Protest – klage angående alternativer for plassering av energisentralen

Etter å ha lest gjennom relevante dokumenter som var tilgjengelige, dvs. Planprogram avfallsforbrenningsanlegg i Kristiansand kommune og møtereferat fra møte i Arkivet (09.02.06) samt sett på 3D visualisering legger jeg til klage på ting jeg mener er feilvurdert i rapporten utarbeidet av Rambøll.

Utsikt fra Eventyrveien 3
med forbrenningsanlegg
Alt. 6

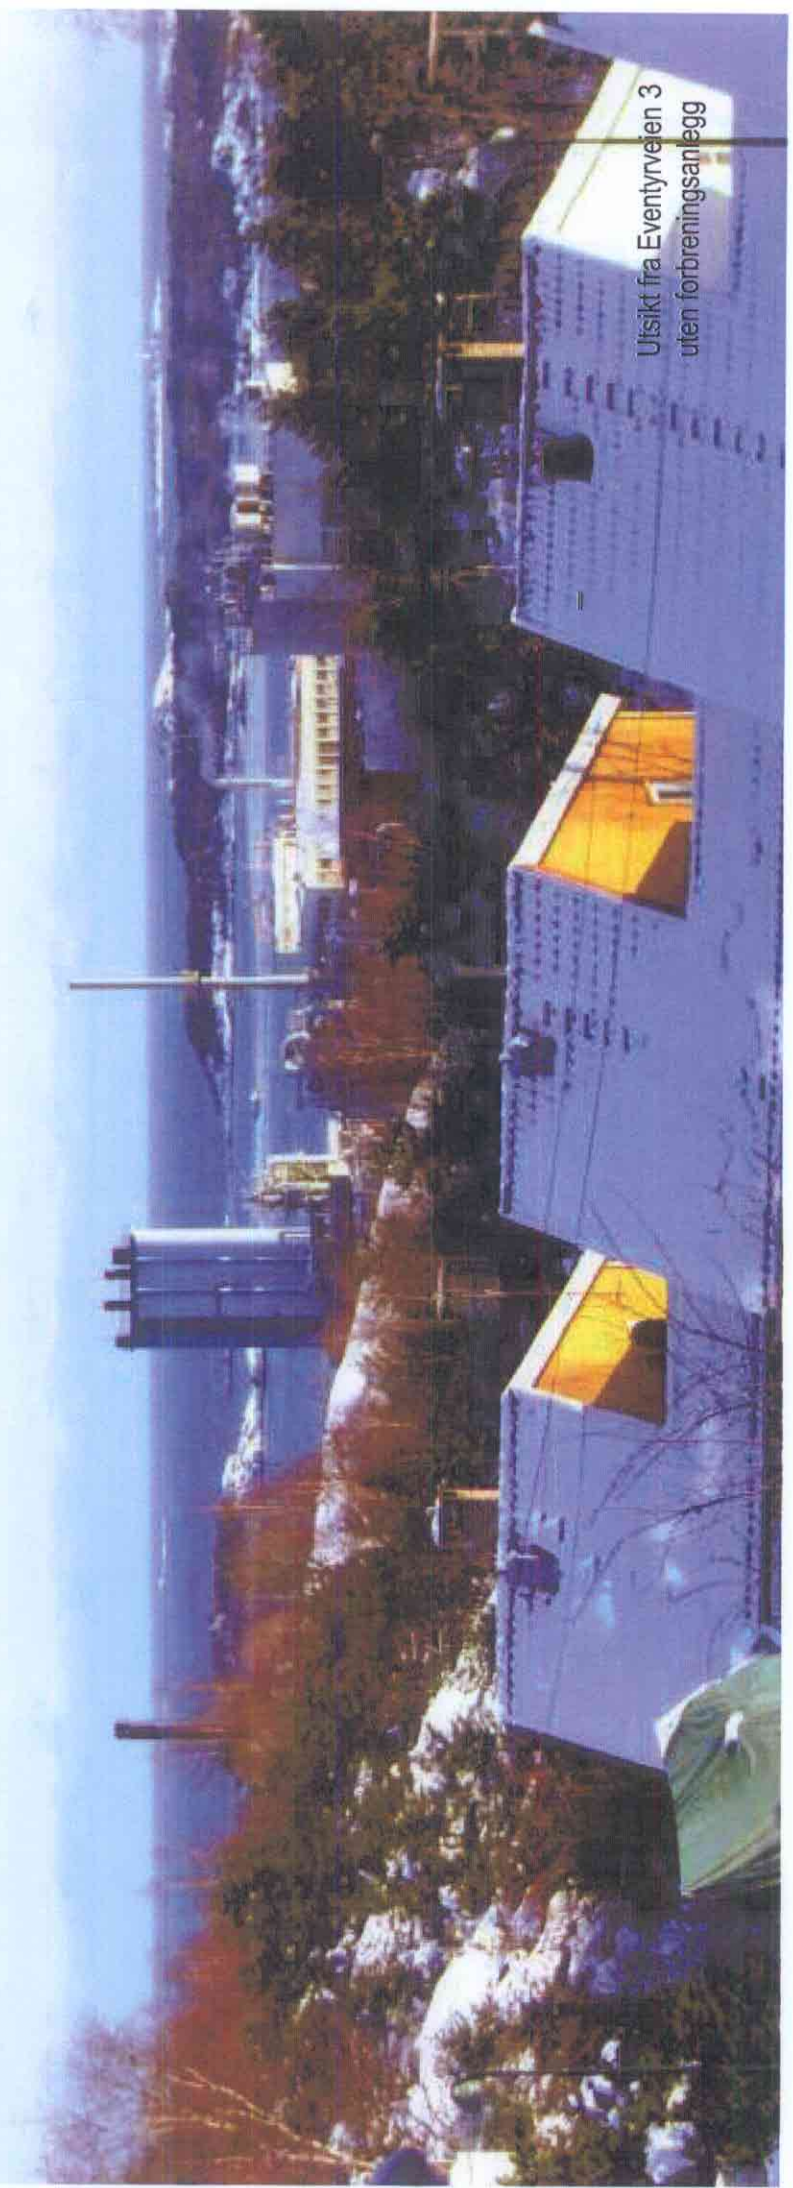
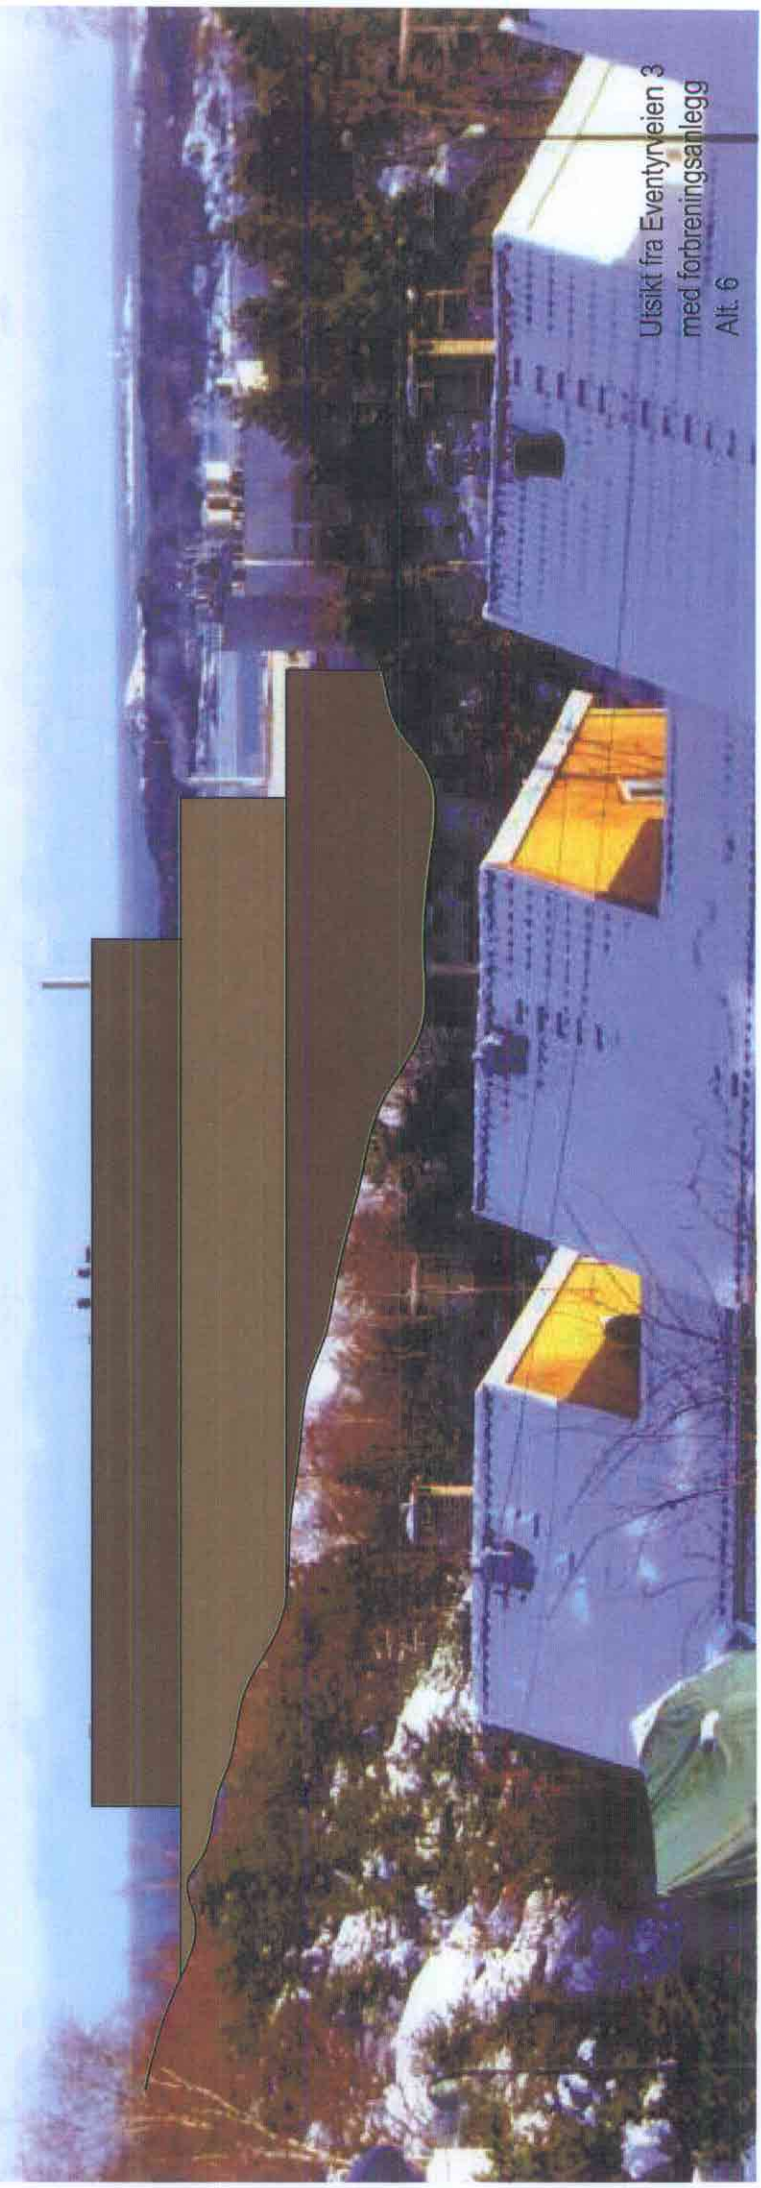
Under pkt. 5 Alternativer for plassering av energisentralen og 5.4 Landskap / visuell virkning, sies det under alternative F6 at bygningen vil være synlig for de som ferdes på turstier i grøntområdet, men vil ikke forringe utsikten for boligene i området bak.

Med utgangspunktet i dette og min ingeniørkunnskap og tilgjengelige ”visualiseringer” som skulle være på ±20 cm har jeg utarbeidet ”visualisering” av tiltaket gjennom vinduet fra huset mitt, det jeg ser i hver deg flere timer (fra stue og to soverom). Tiltaket er fremstilt på **vedlegg 2** og dette etter min vurdering kvalifiserer konsekvensene for alternativ F6 som store negative (etter deres kvalifiseringssystem). Foringelse av utsikten er omtrent like stor for alle hus i Eventyrveien som her utsikt denne veien.
